改善箇所説明図 ①

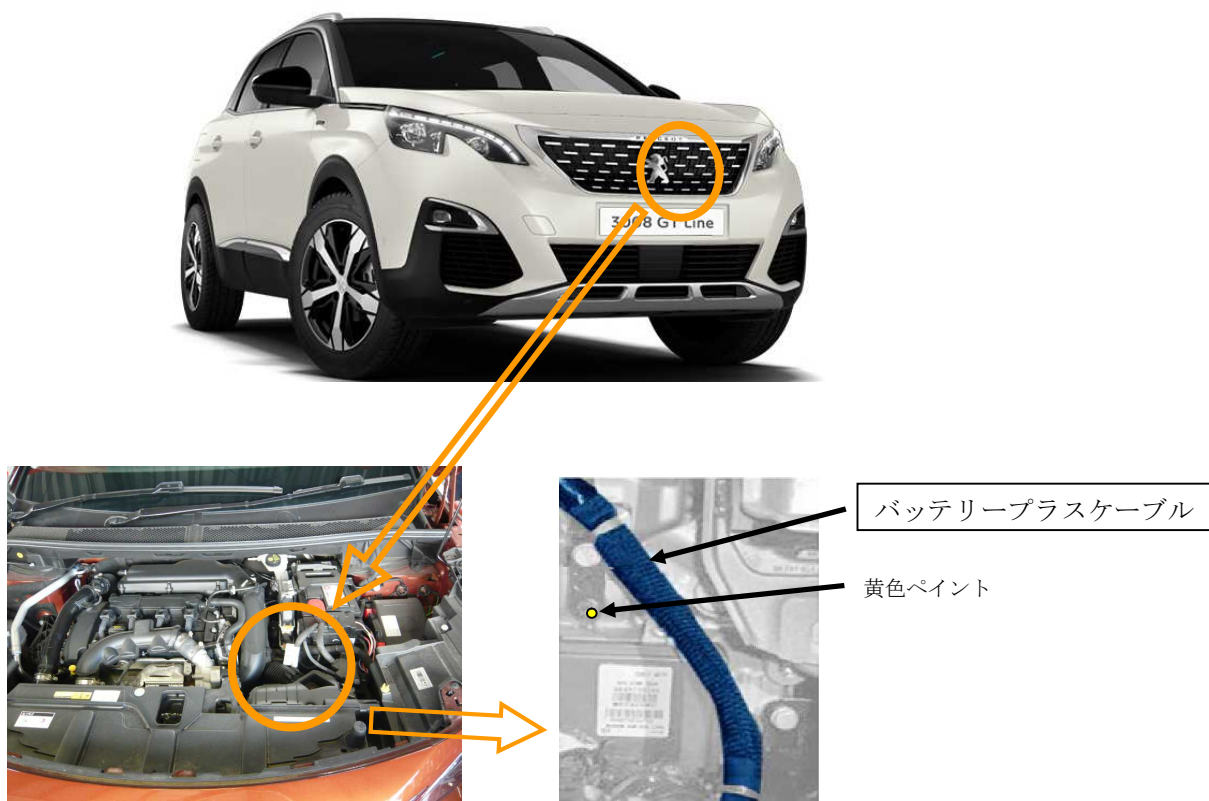
バッテリープラスケーブルの取り回しが不適切なため、当該ケーブルがエンジンサポートと接触するものがある。そのため、エンジンの振動により当該ケーブルの被覆が損傷し、最悪の場合、短絡して火災に至るおそれがある。

全車両、バッテリープラスケーブルを正しい位置に変更し、保護カバーを取り付ける。また、バッテリープラスケーブルが損傷していた場合は、当該ケーブルを良品に交換する。

バッテリープラスケーブルをトランスミッション上部に固定しているステーに黄色のペイントでマーキングします。
